**Fra:** Birgitte\_TorpPedersen@  
**Sendt:** 6. juli 2011 14:55  
**Til:** TMF-Bydesign  
**Cc:** annettemesserschmidt@  
**Emne:** Byfornyelse, Kertemindegadekarréen - gårdsammenlægning - Høring - Ejerforeningen Østerbrogade 152

## UDTALELSE OM FÆLLES GÅRDHAVE – KERTEMINDEGADEKAREEN

### Vedr. Forslag til fælles gårdhave, Kertemindegade-karreen.

**Insigelser/bemærkninger til: 'Forslag til beslutning om byfornyelse i Kertemindegade-karreen' (Sagsnr. 12079 – LSA)**

Skitseforslag 3. møde - Materialer

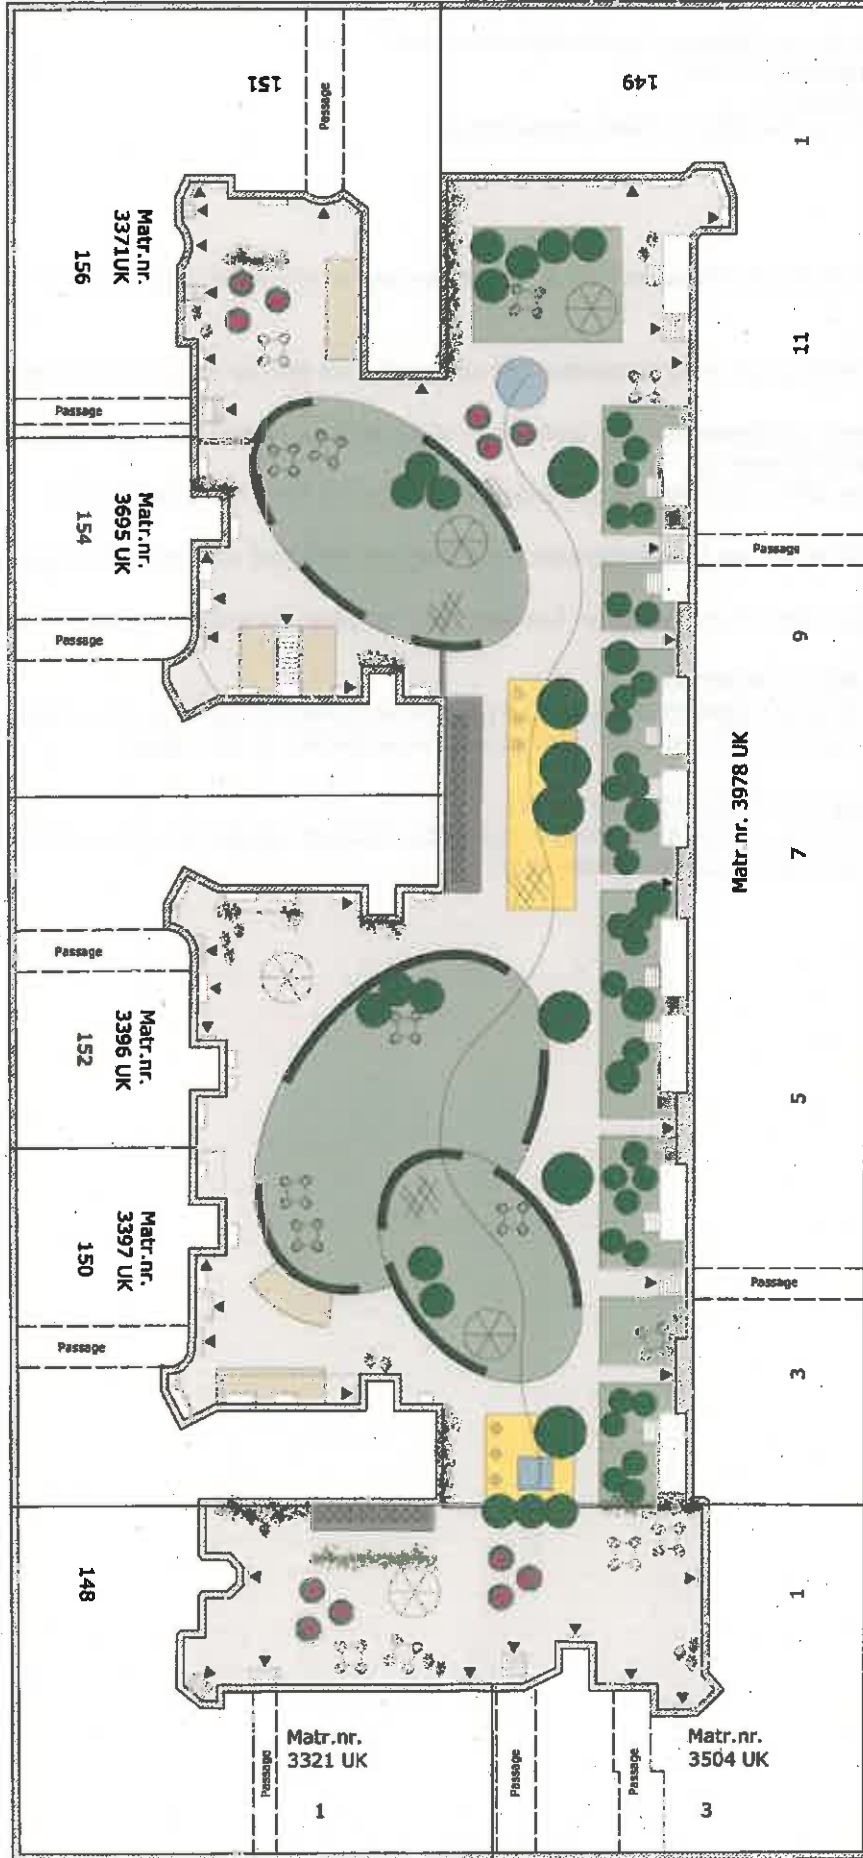
Vi ønsker derfor at gøre indsigelse mod at dette projekt gennemføres, specielt at haverne nedlægges. Det er ikke nogen erstatning at der bliver etableret en fælles gårdhave, da det ikke vil være ugenert længere at opholde sig på terrassen. Ud over dette føler min svigermor også at det bliver mere utrygt at have en terrasse (1 meter over niveau) så tæt på et fællesareal, ja faktisk ønsker hun nedgangen til haven fjernes, hvis hendes have bliver frataget hende.

## SKITSE/PLACERING/HYGGEKROG:

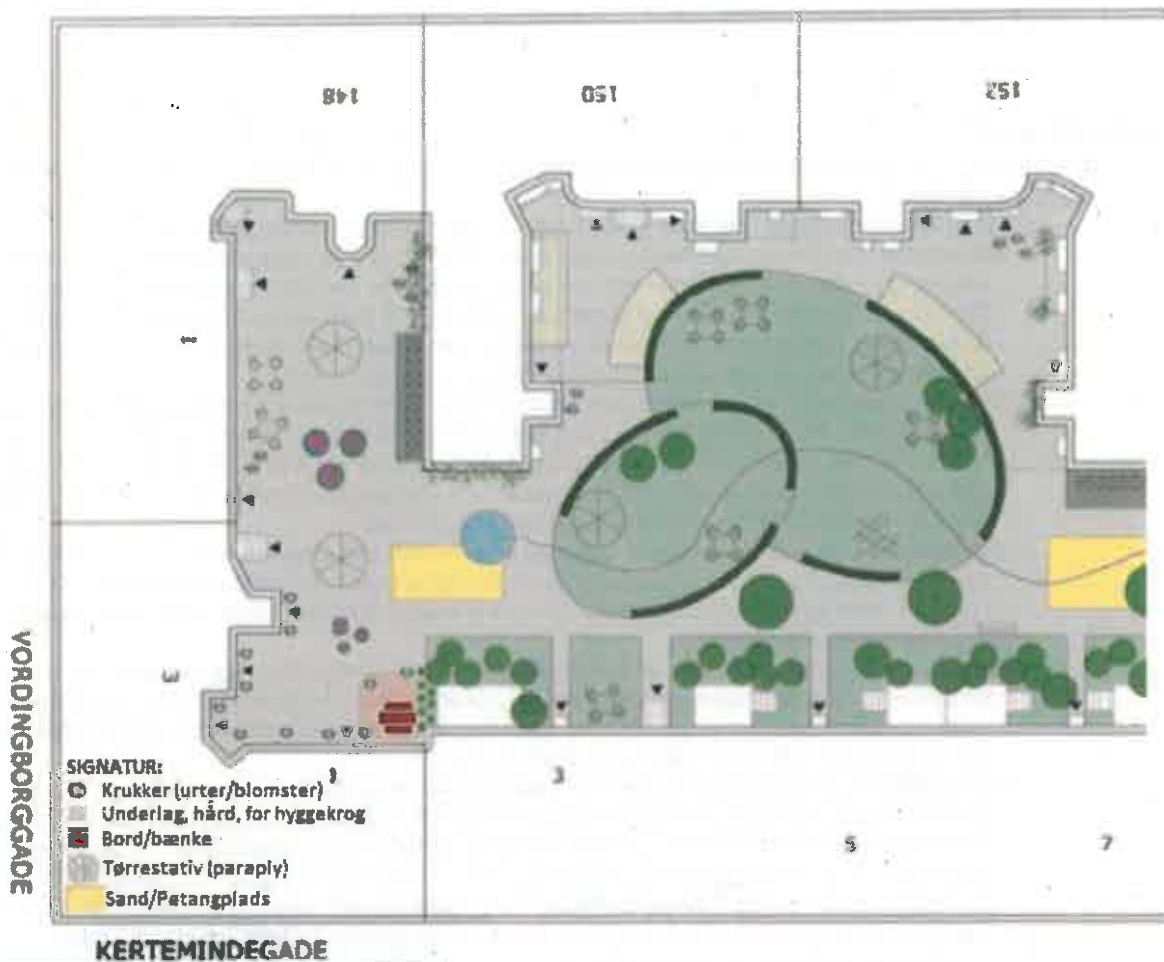
Skitse for område ved: AB Kertemindegade 1 / Vordingborggade 3. Skitse er også vedhæftet som PDF-fil (hygge-krog\_kert1\_vord3\_2011-03-03\_ps.pdf).

- Udnyttelse af god hygge-krog med fast underlag, f.eks. underlag af naturligt fast materiale.
- Bord/bænke v/ hygge-krog (der er sol om eftermiddagen mellem 15-17).
- Vandløb med lille vandhul er flyttet mod midten af fællesareal for at udnytte pladsen for tørrestativ.
- Tørrestativ benyttes meget i foreningen, derfor er der placeret 2 tørrestativer i stedet for 1.
- Plads med sand/petang er rykket en smule til venstre med placering af vandhul i enden.
- Langs facaden er der placeret krukke med blomster og urter.
